Ausführungsplan

Erschließung Baugebiet "Vöhringer Weg IV" in Unlingen 2. BA 2013

Plan: Lageplan	Maßstab: 1:250	Projekt Nr.: 29.105	Gez.: St.	Bearb.: Oc.
		Datum: 18.03.2013

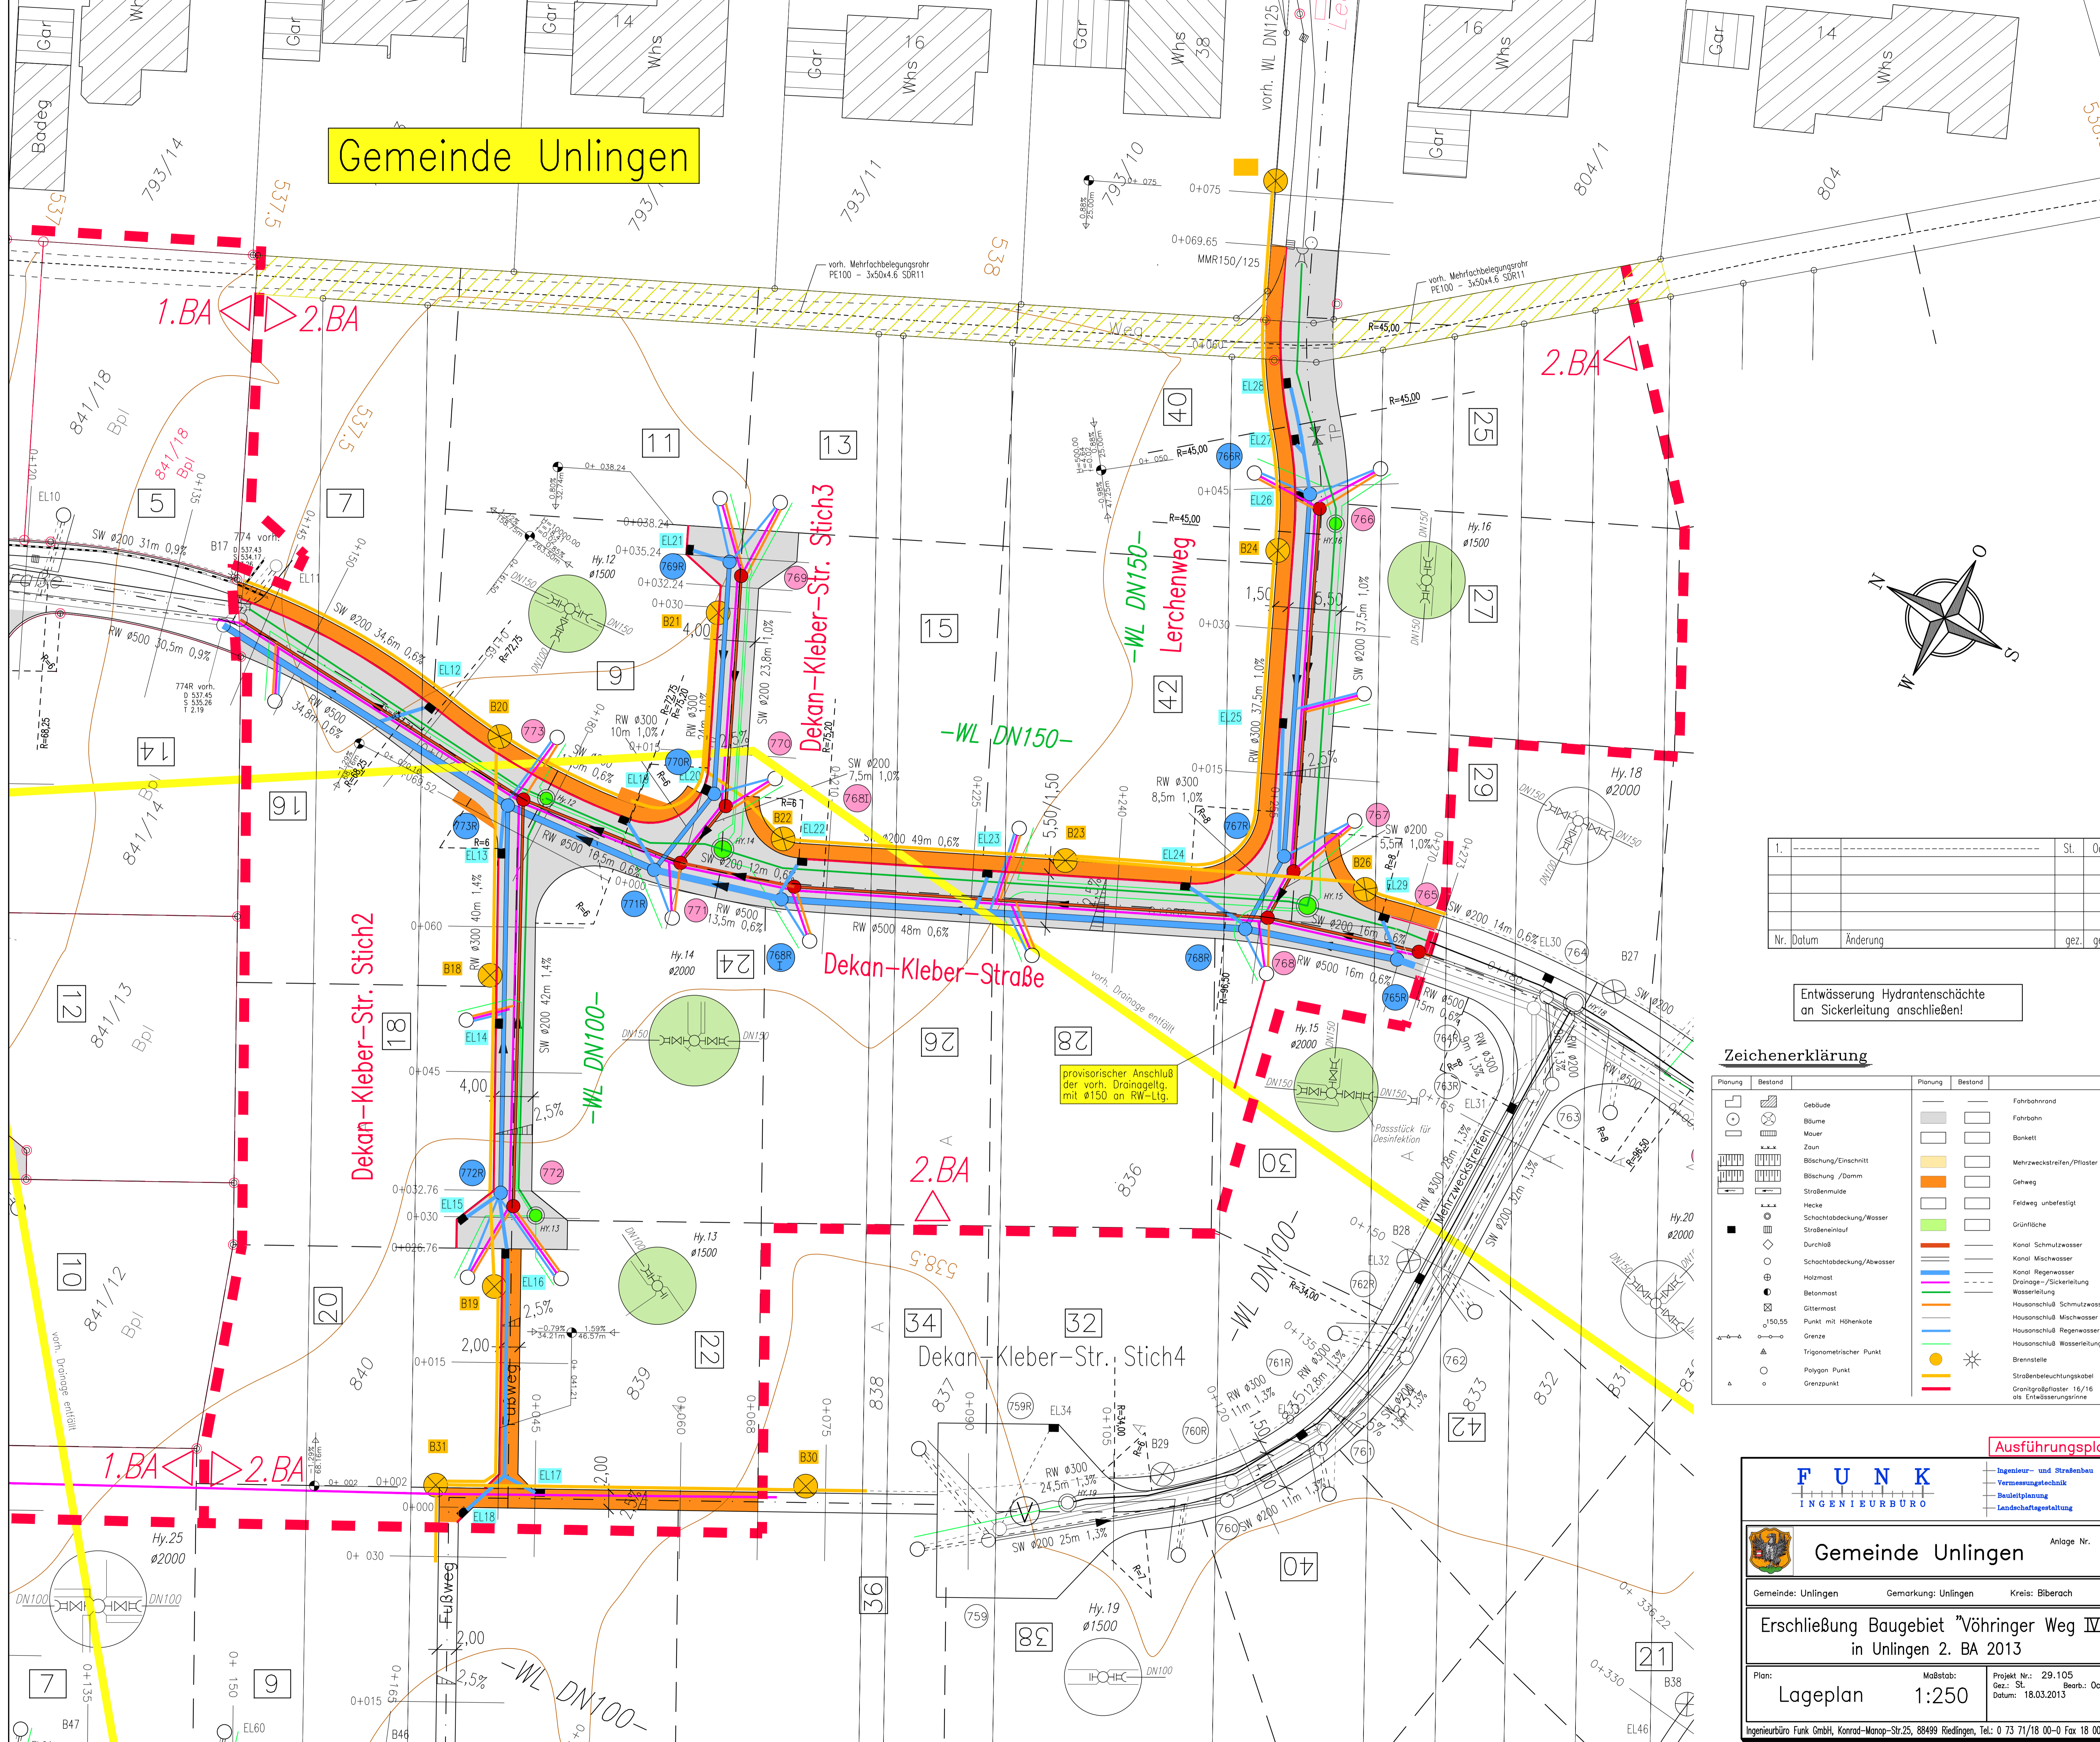
Entwässerung Hydrantenschächte an Sickerleitung anschließen!
